2025年3月4日

不二電機工業株式会社

スタッド端子台のボルトのねじ長変更のお知らせ

【アルミ圧着端子使用時のねじ山出代 参考図】

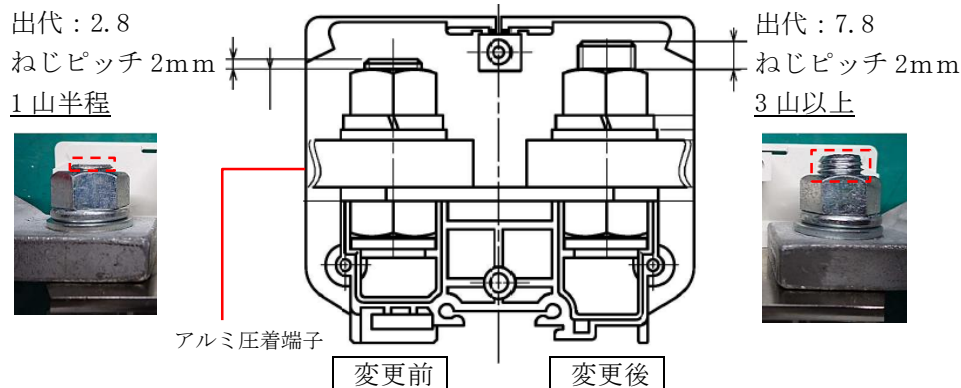
2. 変更内容 ボルトのねじ長の変更
【変更前】M16X40 【変更後】M16X45

3. 変更理由 TX-325GA…締付確認時の視認性向上のため
(アルミ圧着端子使用時にボルトからねじ山を十分に出すため)
TX-325G …TX-325GAの変更に伴う、部品の統一化のため

※1. 製品本体の仕様（定格・性能）及び品質に変更はございません。
※2. 本変更は、絶縁距離、強度、構造に影響いたしません。
また、締付強度試験の実施において問題がないことを確認しております。
